大阪地裁12・4判決に対する 規制委の動きと考え方に対して

規制委員会への要請事項

2020.12.22 小山英之（原告団共同代表）

入倉・三宅データセット: 式と標準偏差

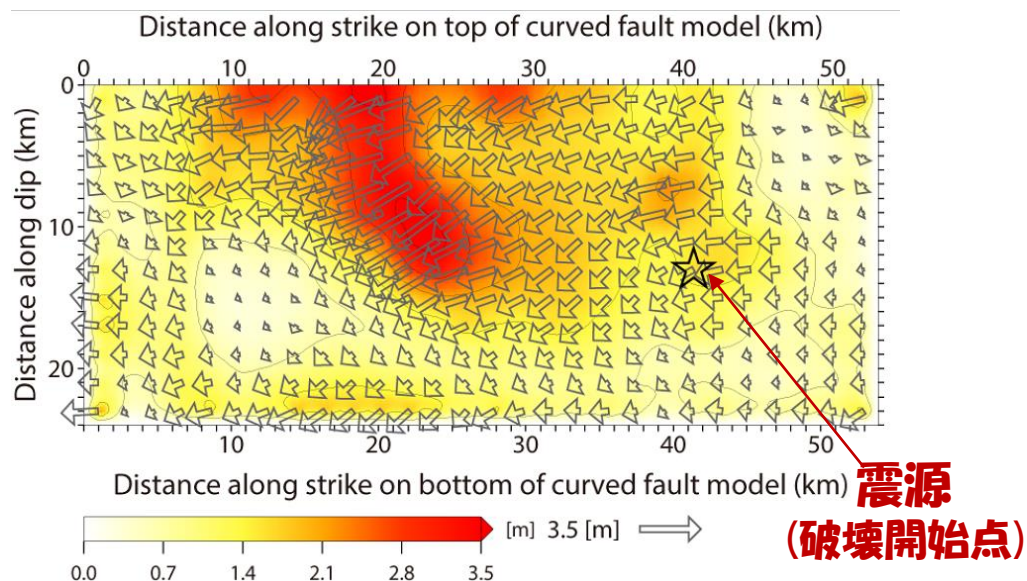
標準偏差 $\sigma = 0.191$ を考慮すると、

- ・地震規模は $10^{2\sigma} = 2.41$ 倍に。
- ・加速度は短周期レベルに比例するが、短周期レベルは壇ほかの式により $M_0^{1/3}$ に比例するので、 M_0 が 2.41 倍になると $2.41^{1/3} = 1.34$ 倍になる。

図-1 基準地震動の策定に係る審査フロー

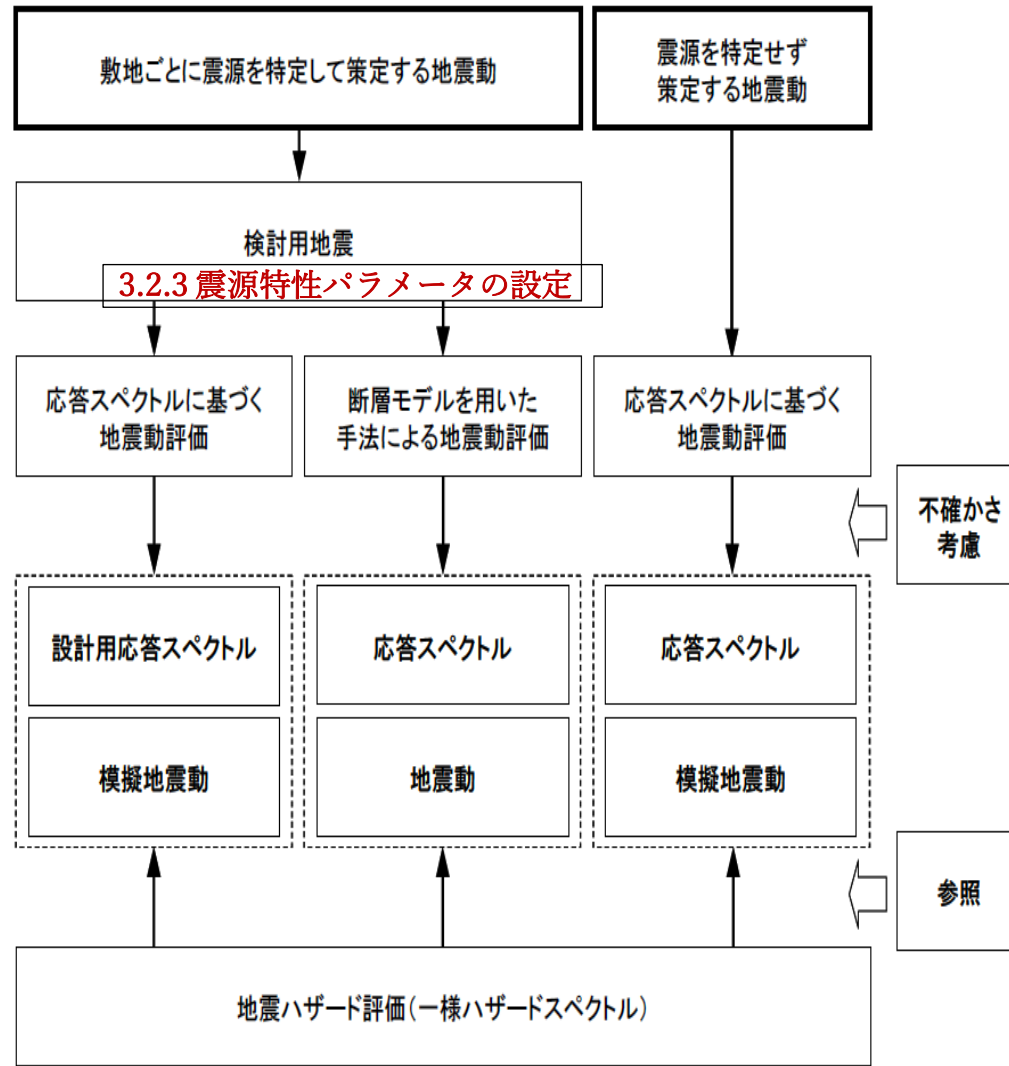
- ◆石渡委員（地震担当）：「経験式を使う以上、ばらつきを見るのは当然」と認めながら、その「ばらつき」がガイドの審査フローに書かれていないことを理由にして、全体的な「不確かさを見る」ことでやってきたと述べている（フローはp.13）。本文の内容がフローに書かれていないことが問題なのに、逆を問題にしている。「不確かさ」と「ばらつき」は別だ。
- ◆石渡委員：「ばらつき」に関連して、熊本地震が入倉・三宅式から離れていないことを確認したと強調（p.14参照）。
—この比較にそれなりの意味があるとしても、「ばらつき」は入倉・三宅データセット(集合)の枠内で規定されるので、別問題である。
- ◆更田委員長：経験式の「ばらつき」を考慮する代わりに、「入力するデータの不確かさを考慮して、十分保守的な結果を与えるような入力データを入れます」ということで保守性を確保する趣旨の発言（会見録5頁）。
- ★「不確かさ」で「ばらつき」を置き換えることはできない。また、経験式 $M_0 = kS^2$ の入力値面積 S ：最大856ガルのケースは基本ケースと同じ S を代入。面積を大きくとるケースでも S は1.055倍、 M_0 は1.11倍にとどまる。
— 1σ で M_0 は2.41倍（更田氏がいう「叩き売り」）をカバーできない。
